原燃発第10-239号  
平成22年12月10日

伊方発電所第3号機 炉内出力分布測定に用いる換算係数の一部誤りの報告について

愛媛県伊方原子力発電所環境安全管理委員会、同技術専門部会  
(平成 22 年 9 月 10 日開催) 資料の修正について

図2-1 ソースデスク作成時における M/D 断面積データの参照誤りの概要

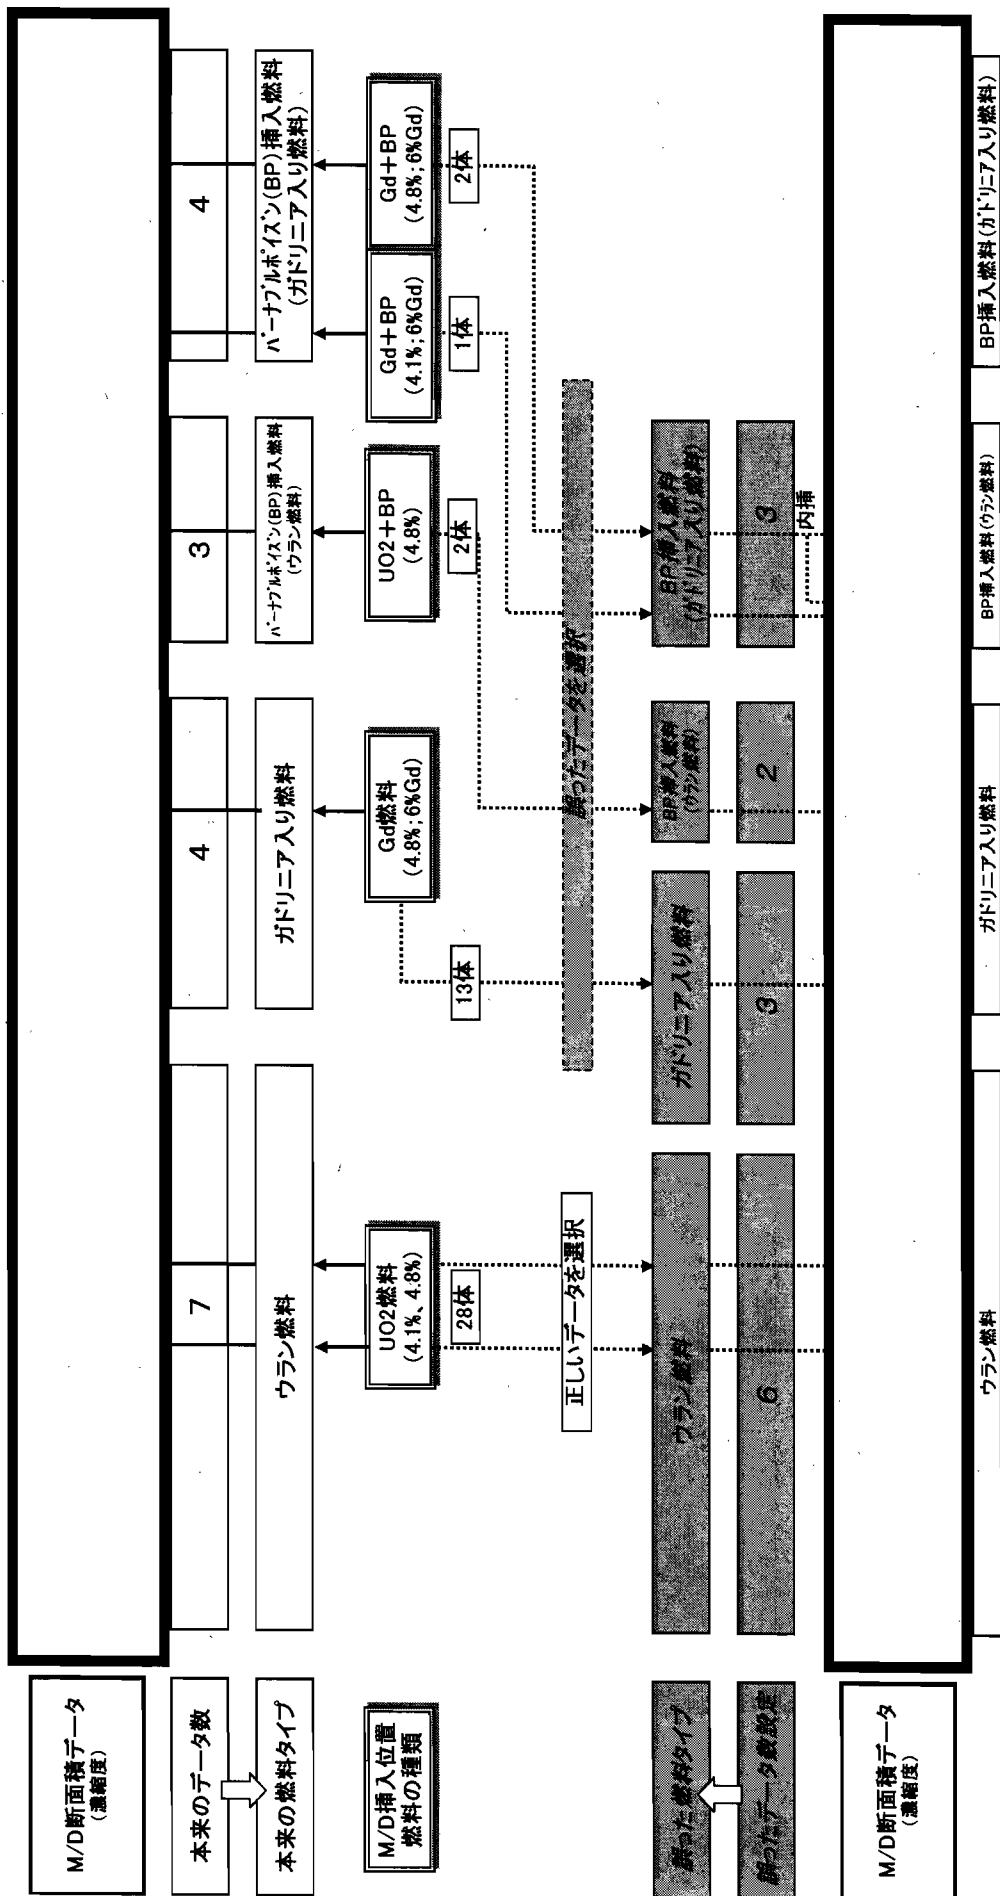
炉内出力分布処理用ソースデッキ作成にあたっては、M/D 挿入位置の燃料集合体の種類（燃料タイプ、濃縮度等）に従って、適切な M/D 断面積を参照すべきであるが、伊方3号機用に作成された M/D 断面積データセットにおいて、MOX 燃料以外の燃料について、燃料タイプ毎のデータ個数の設定値を誤った<sup>(\*)</sup>ことから、第13サイクルのソースデッキ作成にあたり、参照すべき M/D 断面積が選択されなかった。具体的には、例えば、本来濃縮度 4.8wt%ガドリニア入り燃料（ガドリニア濃度 6wt%）の M/D 断面積を参照すべきところ、濃縮度 4.1wt%ガドリニア入り燃料（ガドリニア濃度 6wt%）の M/D 断面積を参照するなど、ガドリニア入り燃料 13 体、バーナブルポイズン挿入燃料（通常ウランおよびガドリニア入り燃料）5 体の M/D 断面積の参照が正しく行われなかった。（図2-1 参照）

(\*) ソースデッキ作成プログラムの構造上、M/D 断面積データセットには、燃料タイプ毎に最大濃縮度の M/D 断面積データを1個余分に追加している。従って、ソースデッキ作成プログラムに入力すべき「燃料タイプ毎のデータ個数の設定値」は、実際の M/D 断面積データ個数（濃縮度の個数に1加えた値）とする必要があるが、今回は濃縮度の個数そのものとしたことから、燃料タイプ毎にそれぞれ1少ない値が設定された。

- ・ソースデック作成プログラムのプログラムソースを確認することにより、誤りのあった伊方3号機MOX炉心におけるウラン燃料のM/D断面積データセットのデータ個数の設定値が「6, 3, 2, 3」から「7, 4, 3, 4」に修正されていることを確認した。
- ・修正後、伊方3号機第13サイクル用ソースデックの作成において参照されたM/D断面積と、M/D断面積のデータセットから手計算により算出した値が一致することを確認することにより、ソースデック作成時に意図するM/D断面積データが参照されることを、全てのM/D挿入位置に対して確認した。

2. 定格熱出力運転時  
 (1) 熱流束熱水路係数

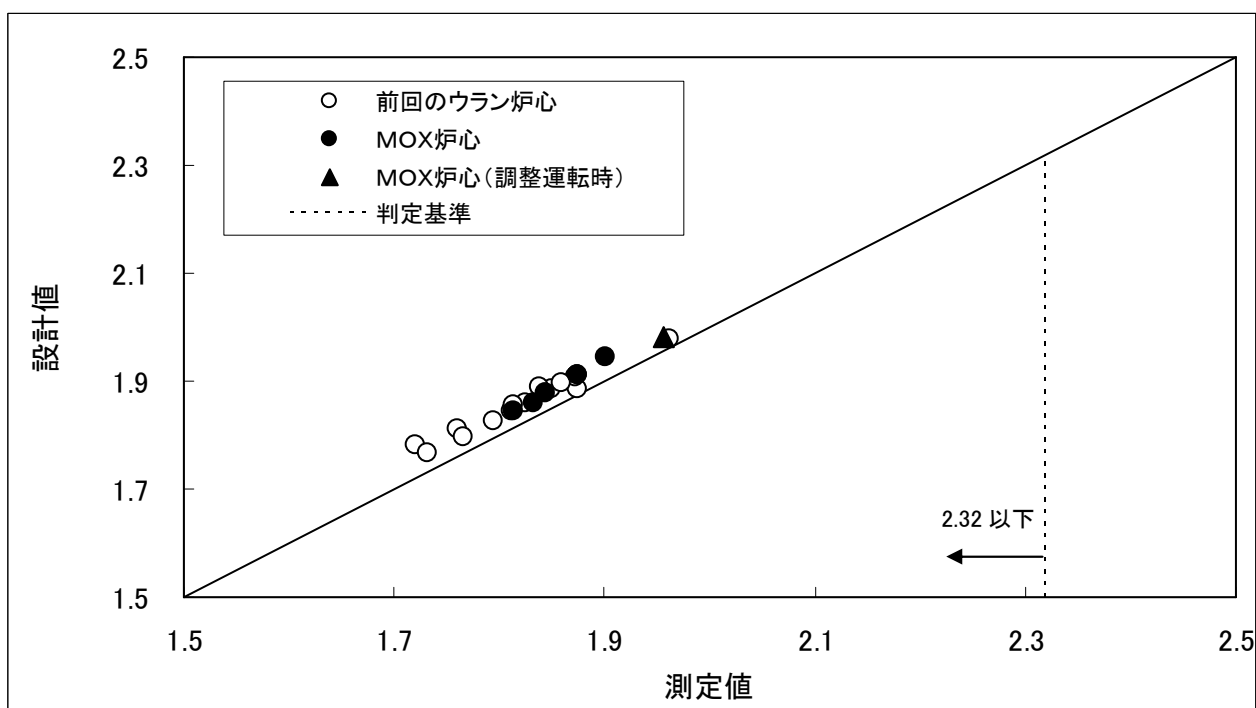
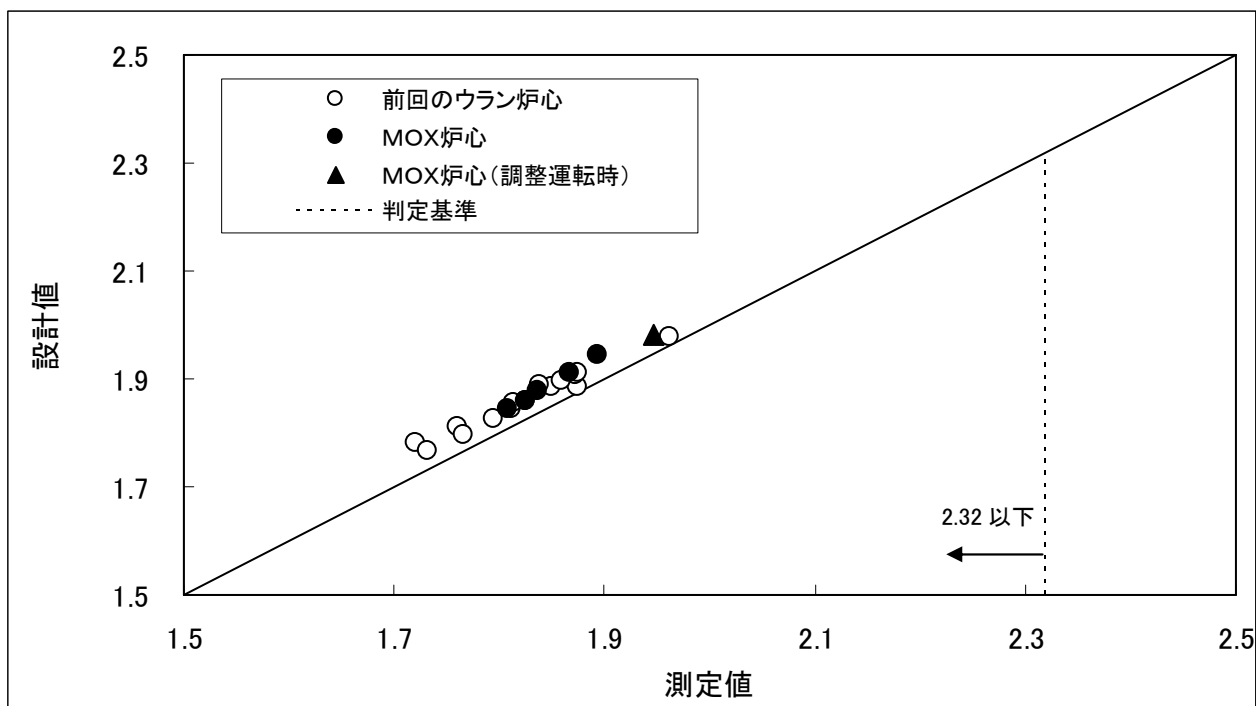
伊方発電所第 3 号機炉内出力分布測定に用いる換算係数の一部に誤りがあったことに伴い、愛媛県伊方原子力発電所環境安全管理委員会、同技術専門部会（平成 22 年 9 月 10 日開催）資料のうち、資料 3 「伊方 3 号機プルサーマルの運転状況について」の該当箇所を別紙のとおり修正いたします。

調整運転時	4月定例	5月定例	6月定例	7月定例	8月定例
測定日	3/29	4/28	5/27	6/24	7/22	8/19
修正後	1.947	1.894	1.867	1.836	1.808	1.825
修正前	1.956	1.901	1.875	1.844	1.814	1.832
